Index	Änderungen	Gepr. am	Name	Gepr. am	Name
Vorhaben: Siedlungerschließung Kellerberg West BA III		Anlage: 8.2		Plan-Nr.: SR-GP-DET01	
Vorhabensträger: Gemeinde Steinach Am Sportzentrum 1 94377 Steinach		Auftrags-Nr.: 25355		Kostenstelle: 204	
Maßstab: 1:25		Planinhalt: Detail Auslaufbauwerk		Entw. APRIL 2001 Schröter	
Vorhabensträger: Gemeinde Steinach		Entwurfsverfasser: COPLAN AG		Gez. APRIL 2001 Feldmeier	
Steinach, den 31. MAI 2001		Straubing, den 28. MAI 2001		Gepr. APRIL 2001 Schröter	
Fundstelle: K:\SB\25355\III\VRVPROF\MOENCH.PIC

# GENEHMIGUNGSPLANUNG

ÄNDERUNG	DATUM	INDEX	NAME
INHALT	Detailplan Auslaufbauwerk Regenrückhalteteich		
BAUHERR	Gemeinde Steinach Am Sportzentrum 1 94377 Steinach		
VORHABEN	Einleiten von Niederschlagswasser aus dem Baugebiet "Steinach Kellerberg-West III"		
ANLAGE	3.2	MASSTAB 1:25	PLANGROESSE 0,23 m²
PLANNUMMER	4	PROJEKTNUMMER 33481	BEARBEITET Weinändler
DATUM	21. Juni 2021		GEZEICHNET Schromek
UNTERSCHRIFT	DATEI 33481_4_DP_RRB		GEPRUEFT Baier
Entwurfsverfasser	Bauherr

# SCHNITT A-A

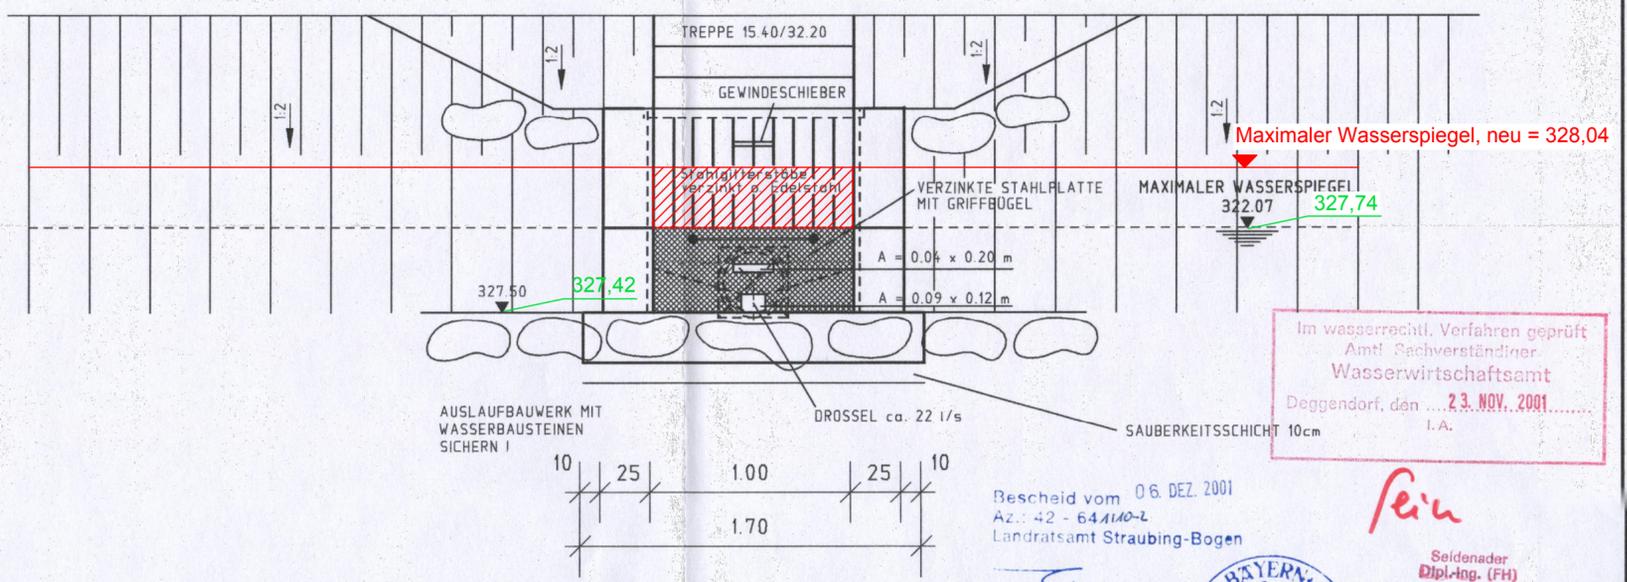
Auf Grund Dauerstau und starkem Bewuchs keine Überprüfung durch Vermessung möglich.
